# Vooroverleg- en inspraaknota

## Voorontwerpbestemmingsplan Teylingerhof, Sassenheim

*Versie: 2 oktober 2015*  
*Opstellers: afdeling Ruimte*

## 3. a. geluidniveau alle wegen samen huidige situatie

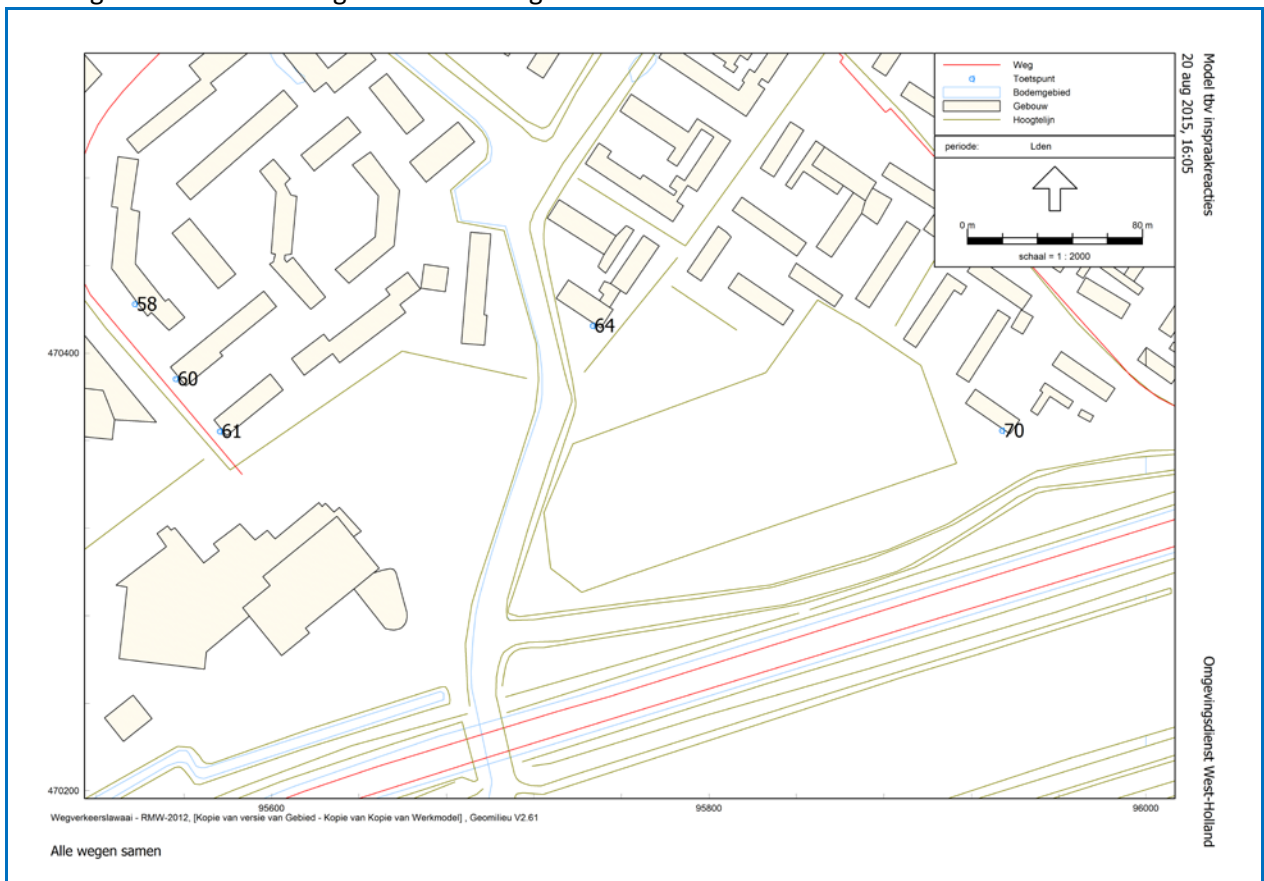
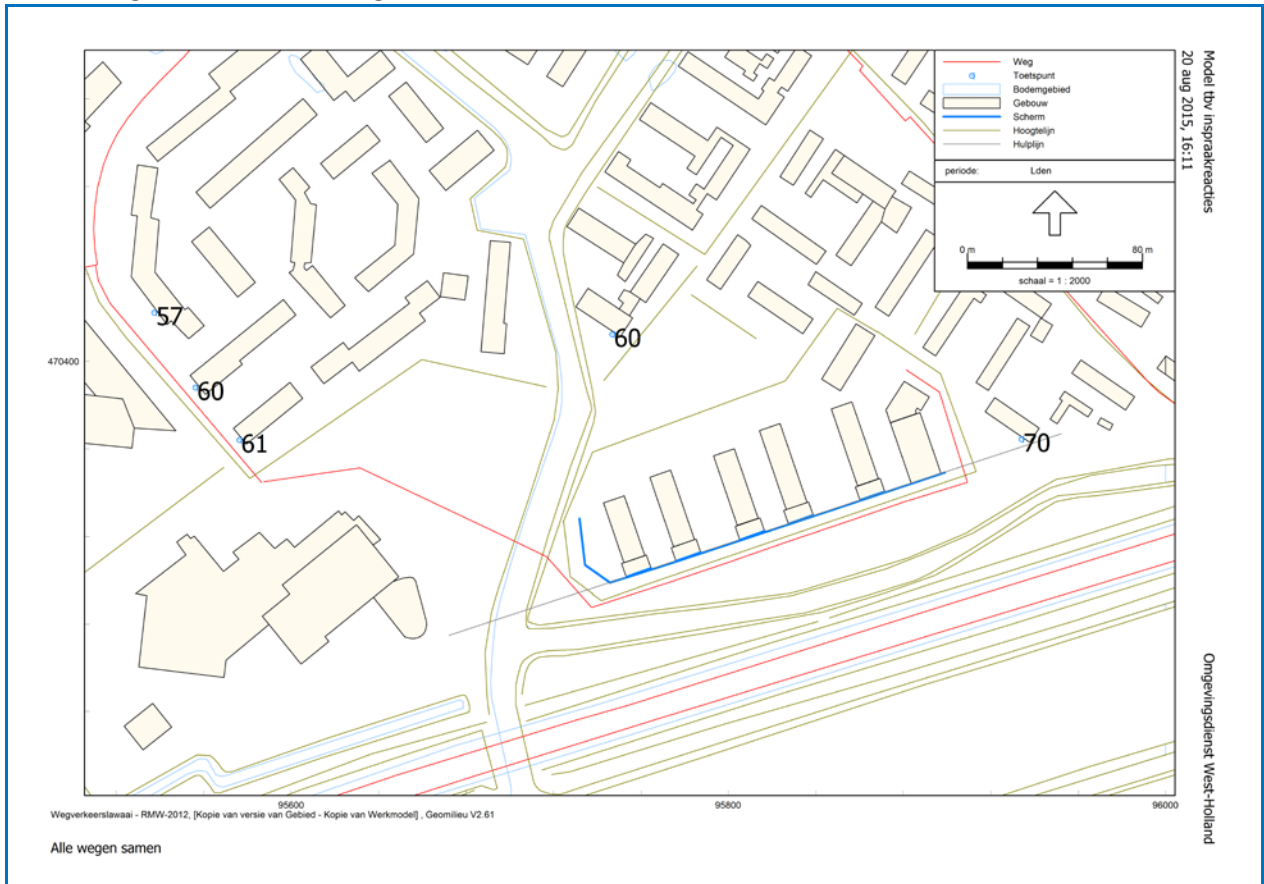
1. A44 in de huidige en de nieuwe situatie
2. de Van Alkemadelaan + wijkontsluiting in de nieuwe situatie
3. het gecumuleerde geluidniveau vanwege alle wegen samen in de huidige en nieuwe situatie

### 4. a. geluidniveau A44 met afgebogen deel geluidwal

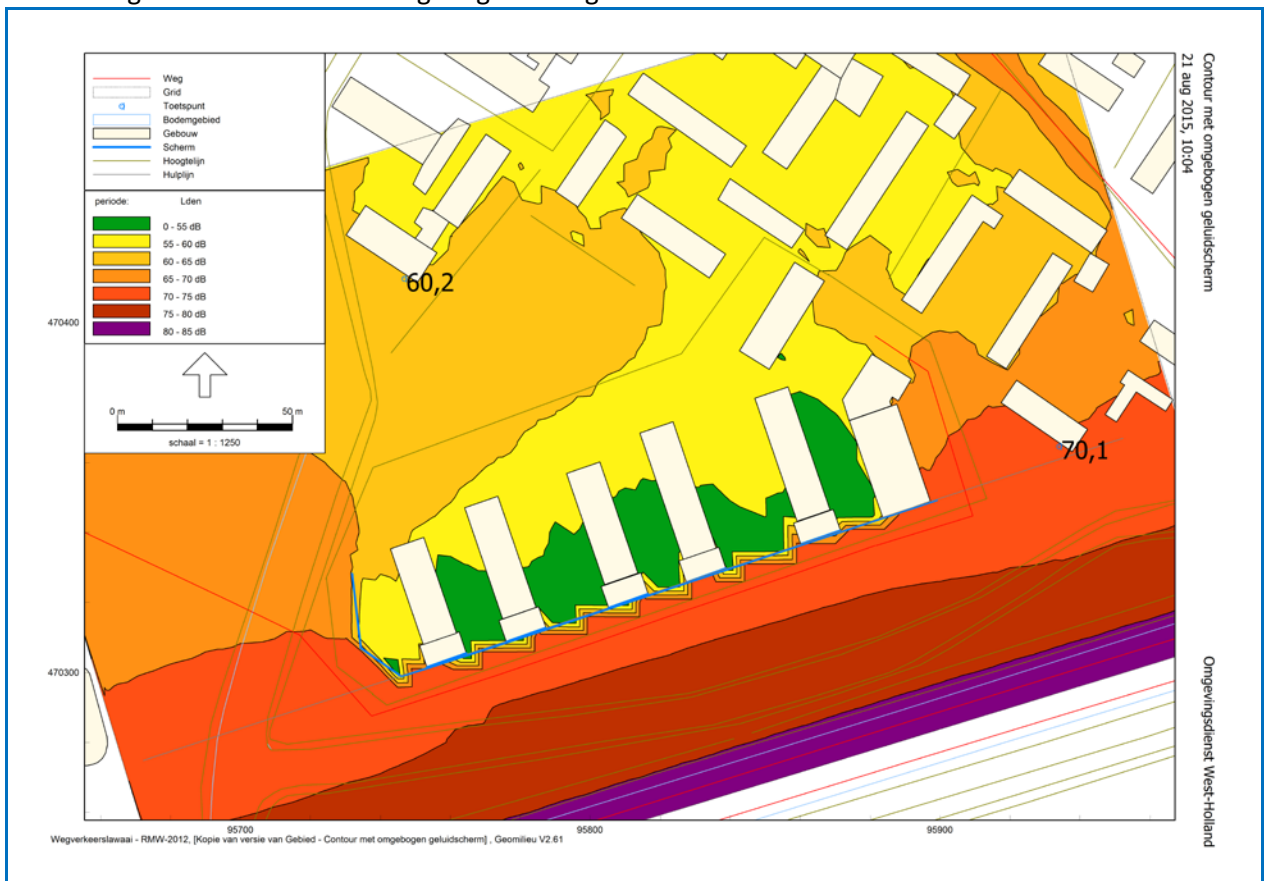
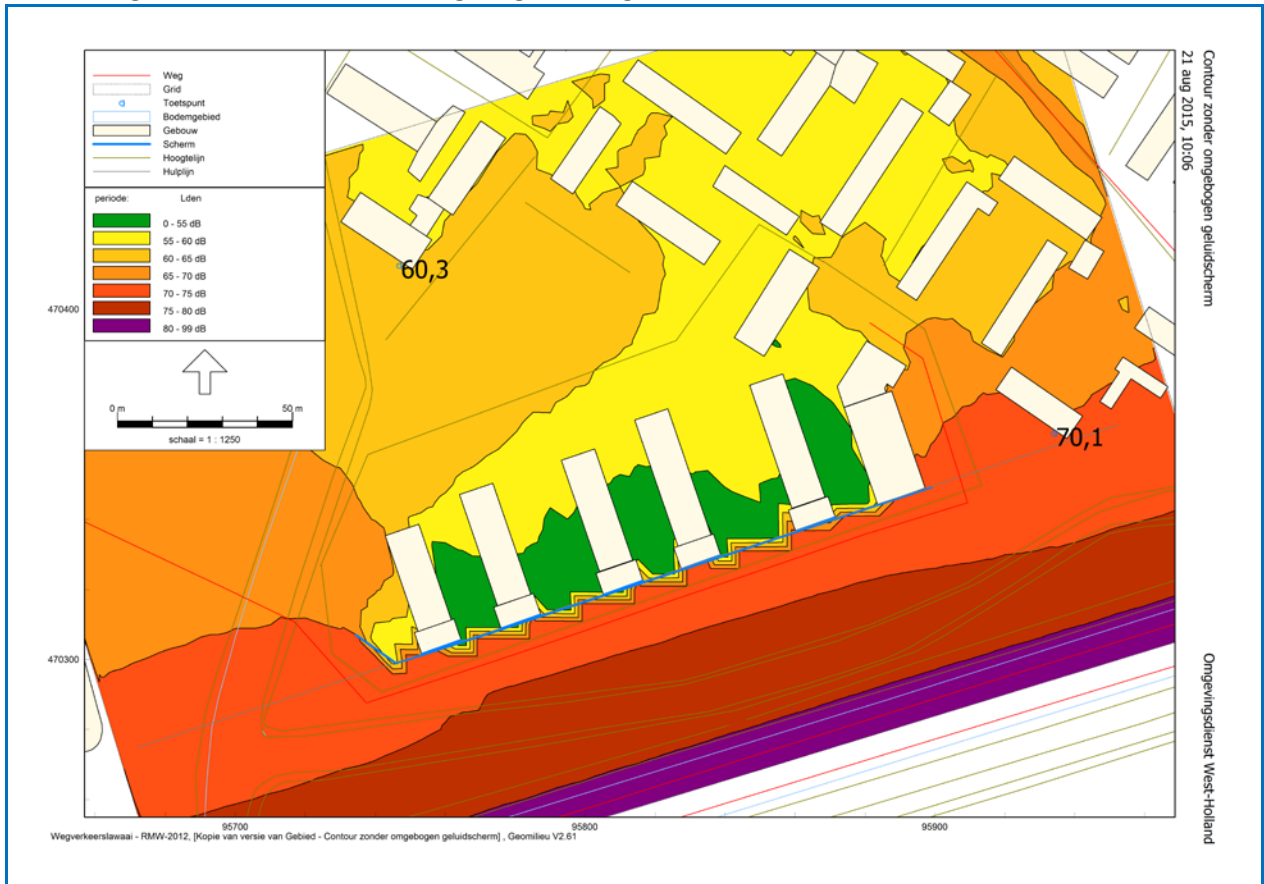
<p><b>Geluidsscherm</b></p> <p>3. In de rapportage wordt geen rekening gehouden met een (geluidsversterkend) effect aan het uiteinde van de wal aan de westkant van het plan. Het afgebogen geluid van de snelweg wordt samen gebundeld en de huidige vorm van de wand buigt nu af richting Beerhorstkade;</p> <p>4. Er is in de rapportage geen rekening gehouden met geluid dat draagt over water.</p> <p>5. Indiener vraagt aandacht voor deze dubbele belasting en ontvangt graag een aangepaste rapportage;</p>	<p>De Omgevingsdienst West-Holland (ODWH) heeft een advies uitgebracht over de beantwoording van deze inspraakreactie:</p> <p>3. Er is geen sprake van een (geluidsversterkend) effect aan het uiteinde van de wal. De huidige vorm van de wand buigt niet af richting Beerhorstkade, zoals indiener beweert. De geluidswal heeft geen negatieve akoestische gevolgen voor de woningen aan de Beerhorstkade. Bestaande woningen profiteren juist van de geluidswal. Er zal een afname van het geluidniveau vanwege de A44 optreden. Er hoeft niet te worden gevreesd voor ongewenste reflecties (zie tevens de berekening in de bijlage van deze nota). Uit de berekeningen van de ODWH volgt een verwacht geluidniveau van de A44 van 64 dB in de situatie zonder het bouwplan en 60 dB met bouwplan. Het plan inclusief geluidwal/scherm geeft dus een forse afname met 4 dB te zien (op 4 m hoogte beoordeeld).</p> <p>4. Bij het opstellen van het akoestisch onderzoek zijn waterpartijen, evenals wegen, als akoestisch hard ingevoerd in het rekenmodel. Hierdoor wordt bij de berekening ervan uitgegaan dat geluid voor 100% tegen deze vlakken reflecteert. Alleen het bodemgebied onder de A44 (ZOAB) is voor 50% reflecterend ingevoegd conform het reken- en meetvoorschrift.</p> <p>5. Zie beantwoording van deze inspraakreactie onder bovengenoemde punten. Het akoestisch onderzoek wordt naar aanleiding van deze reactie niet aangepast. (Het akoestisch onderzoek is wel op andere punten aangepast.)</p> <p>Conclusie: In het akoestisch onderzoek is al tegemoet gekomen aan deze reactie. In</p>

de bijlage van deze Nota is tevens een berekening weergegeven. Deze reactie leidt niet tot aanpassing van het bestemmingsplan.	
<p><b>Pompinstallatie</b></p> <p>6. In de rapportages staat geen geluidsmeting over de pompinstallatie aan de westkant. Indiener wilt weten wat de gevolgen zijn, hoe vaak en hoe lang de installatie aan staat, hoeveel geluid deze produceert en welke geluidwerende maatregelen worden getroffen.</p>	<p>De Omgevingsdienst West-Holland (ODWH) heeft een advies uitgebracht over de beantwoording van deze inspraakreactie.</p> <p>6. Het nieuwe gemaal komt op gelijke afstand te staan tot de woning Beerhorstkade 4 als het huidige gemaal. Het gemaal moet aan de geluidnormen van het Activiteitenbesluit milieubeheer voldoen. De dichtstbijzijnde woningen zijn daarbij doorgaans bepalend. Bij het ontwerp van het pompgemaal en behuizing zal zodanig met de woonomgeving rekening gehouden worden, dat aan de norm wordt voldaan en geen geluidhinder kan optreden. Het geluid van het pompgemaal zal overigens ook nog enigszins afgeschermd worden door het geluidscherm en de geluidwal.</p> <p>Aangezien het ontwerp van het nieuwe gemaal nog niet gemaakt is, kan nog niets over eventuele geluidwerende maatregelen gezegd worden. Overigens kan het gemaal, net als het huidige gemaal, 24 uur per dag in bedrijf zijn. Als het nieuwe gemaal in werking is zal de ODWH een opleveringscontrole doen. Hierbij komt ook het aspect 'geluid' aan de orde.</p> <p>Conclusie: Aan deze reactie wordt (vooralsnog) niet tegemoet gekomen. Deze reactie leidt niet tot aanpassing van het bestemmingsplan.</p>
